RELATÓRIO DE ACOMPANHAMENTO DAS OBRAS PÚBLICAS

Relatório número: RAO 003/OSC/2015

Órgão / entidade: Fundação Municipal de Assistência Social de Criciúma - SC

Objeto: Contratação de empresa de engenharia, para execução das obras de reforma de uma área de 256,15m² do prédio do CRAS TEREZA CRISTINA, localizado na rua João Spillere - bairro Tereza Cristina no Município de Criciúma.

Figura 03: Projeto de Cobertura. (Fonte: PMC)

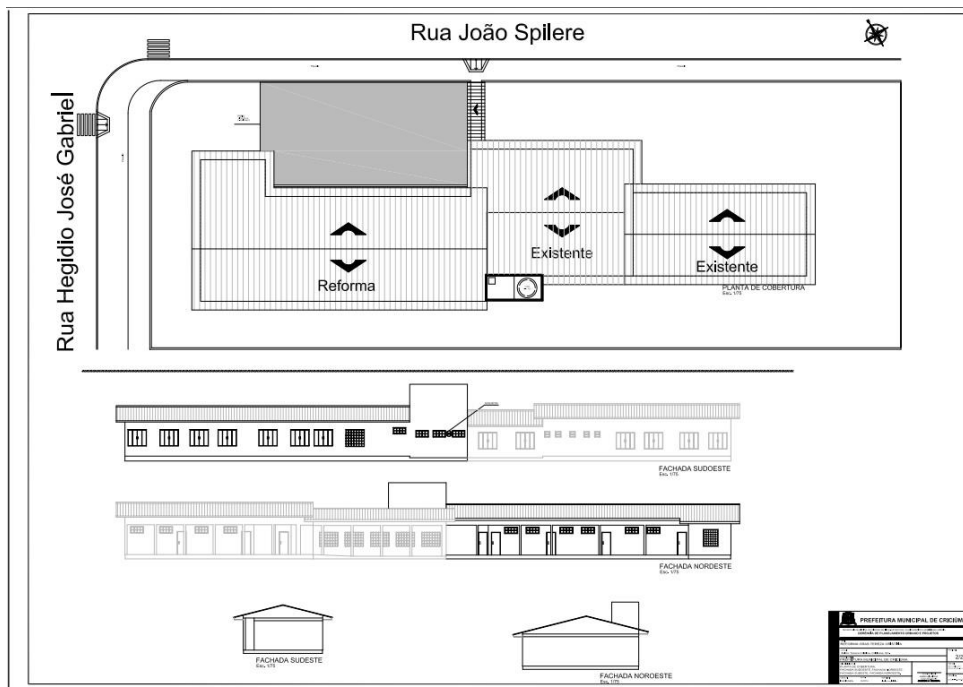
Primeiramente foi feita uma análise da parte externa da edificação, constatou-se que a obra estava sendo executada de acordo com o previsto no projeto arquitetônico. Na parte frontal do prédio pode-se observar que uma parte da cobertura que fica sobre o depósito ficou mais elevada com relação ao restante da cobertura. De acordo com o mestre de obras isto ocorreu devido a um erro no projeto, pois o vão

de apoio das armações sobre o depósito é maior que o restante do vão de cobertura, ainda conforme relatado por ele os responsáveis técnicos da obra analisaram o caso e chegaram à conclusão de que seria colocado uma chapa metálica para evitar a entrada de água, porém conforme verifica-se na foto disponível no relatório ficou esteticamente feio e além do mais o risco de infiltrações ou qualquer outro problema devido a esta elevação na cobertura aumenta se não for bem executado o reparo a este problema.

Após a realização da terceira visita ao CRAS Tereza Cristina conclui – se que a obra está sendo executada de acordo com o cronograma físico da obra, porém foram verificados alguns itens que chamam atenção e requerem cuidados o principal deles é o problema que ocorreu na cobertura, devido a um erro de projeto. O Observatório Social de Criciúma irá acompanhar no decorrer das visitas qual será a solução executada para este problema, afim de que esta não venha a ocasionar danos futuros ao prédio.
